HOTĂRÂRE
privind aprobarea Planului Urbanistic de Detaliu -
Construire locuință unifamilială, S+P+E, str. Doinei nr. 45B provizoriu

pentru P.U.D. – Construire locuință unifamilială (S)+P+E , str. Doinei nr. 45B

PLAN URBANISTIC DE DETALIU
P.U.D.
LOCUINTA UNIFAMILIALA
Sp+P+E
STR. DOINEI
NR. CAD. 334091

Raportul informării și consultării publicului,
care fundamentează decizia Consiliului Local de adoptare sau neadoptare a planului de urbanism
sau amenajare a teritoriului

REGLEMENTARI

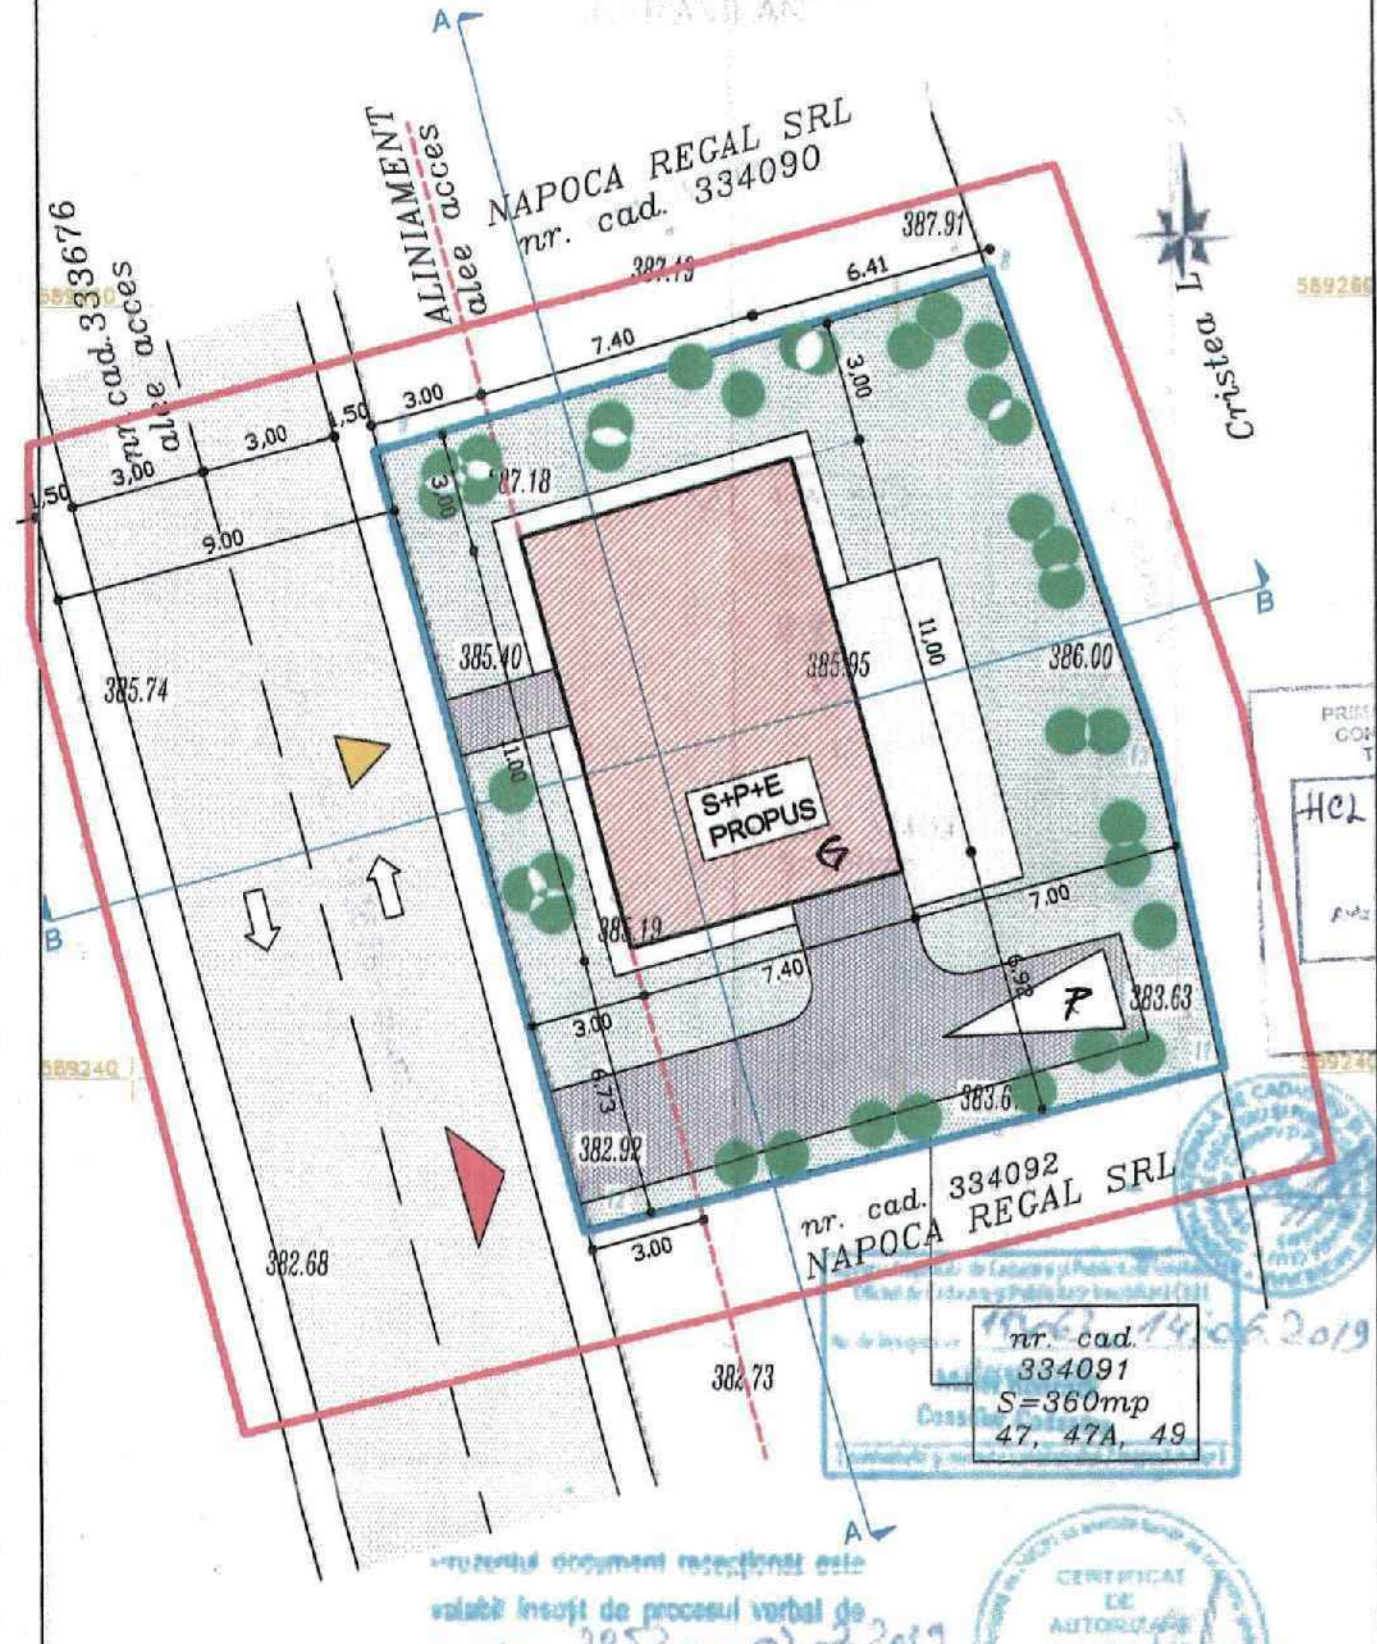
Doresc ca, clădirile care se construiesc la numerele 47--49 Str: doinei și care sunt vecine cu parcela de la NR51 să nu aibă ferestre orientate către parcela de la nr 51 și să respecte distanța de 6m de la gard astfel încât să nu umbrească livada . Adică linga gard sa nu fie construită nici o cladire garaj umbrar foisor sau alte constructii care pot sa umbreasca parcela mea aceasta fiind livada

- constructiile propuse prin documentatiile de urbanism s-au proiectat cu respectarea tuturor reglementarilor legale in vigoare in ceea ce priveste amplasarea pe parcela, distantele fata de limitele parcelelor - laterale si posterioare -, regimul de inaltime, amplasarea gurilor pe fatade (ferestre) functie de distanta acestora fata de parcelele vecine. Astfel:

- CONSTRUCTIILE PROPUSE (CU FERESTRE PE FATADELE ESTICE) PRIN DOCUMENTATIILE DE URBANISM FAZA P.U.D. - CONSTRUIRE LOCUINTA UNIFAMILIALA - str. DOINEI, nr. 45A, 45B, 45C, 45D, SE AFLA LA O DISTANTA MINIMA DE 6,00m FATA DE LIMITA DE PROPRIETATE DINSPRE EST - LIMITA DE PROPRIETATE CU PARCELA DE LA NR.51, str.DOINEI - DECI SE INCADREAZA IN REGLEMENTARILE LEGALE.

- CONSTRUCTIILE PROPUSE PRIN DOCUMENTATIILE DE URBANISM FAZA P.U.D. - CONSTRUIRE LOCUINTA UNIFAMILIALA - str. DOINEI, nr. 45A, 45B, 45C, 45D, SE AFLA LA O DISTANTA MINIMA DE 6,00m FATA DE LIMITA DE PROPRIETATE POSTERIOARA DINSPRE EST - LIMITA DE PROPRIETATE CU PARCELA DE LA NR.51, str.DOINEI - DECI SE INCADREAZA IN REGLEMENTARILE P.U.G. mun. CLUJ-NAPOCA.

3. - Lnga limita de proprietate dinspre est - limita de proprietate cu parcela de la nr.51, str.doinei - nu s-a propus nici un fel de constructie (garaj, umbrar, foisor, sau alte constructii).
